Fra: Thomas Tysseland <thomas@tyark.no>
Sendt: søndag 14. februar 2021 22:22
Til: Arne Helgesen; Marianne Aadland Sandvik
Kopi: Christian Fuglseth; Line Merete Valle; Larissa Dahl; Jan Roald Wolff Treni; Anny Bastesen; Mari Hammarstrøm
Emne: Elvaåsen VVA anlegg
Vedlegg: Bilder kjeftesluk Elvavegen; H200_A.pdf; Vedlegg 1 - Private stikkledninger i kum.pdf; Vedlegg 2 - Dokumentasjon godkjenning VK5 og brannhydrant samlet.pdf; Vedlegg 3 - Dokumentasjon godkjenning VK3 samlet.pdf

Svar på dine punkter i mottatt skriv datert 22.12.2020.

Skisse av foreslått løsning:

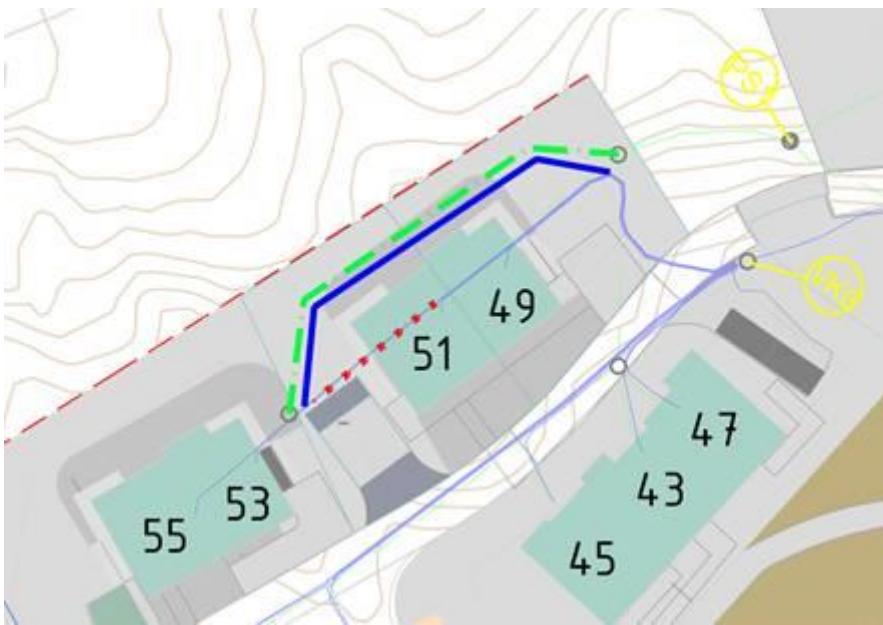
Lediningar lagt under bygg. I møte og i brev fra Cowi 30.09, blir det uttalt at denne løysinga er i samsvar med standard abonnementsvilkår. Dette har Alver kommune sagt seg ueinig i. Etter møte har kommunen hatt ein dialog med omegnskommunane og Bergen kommune for å avklare om Alver kommune har ei anna oppfatning av regelverket enn dei øvrige. Etter gjennomgang ser vi at Alver Kommune har samme oppfatning av denne saka som dei andre kommunane. Bergen kommune viser også til at det står følgande i Tek 17. 15-7 Tredje ledd bokstav a: «Dersom vannledninger legges under byggverk og bygninger, må de legges i varerør, kulvert eller tilsvarende.»

Vann- og avløpsledning fra Gnr/bnr. 613 og 614 (Elvavegen 53 og 55) legges om på utsiden av tomannsbolig Gnr/bnr. 611 og 612 (Elvavegen 49 og 51).
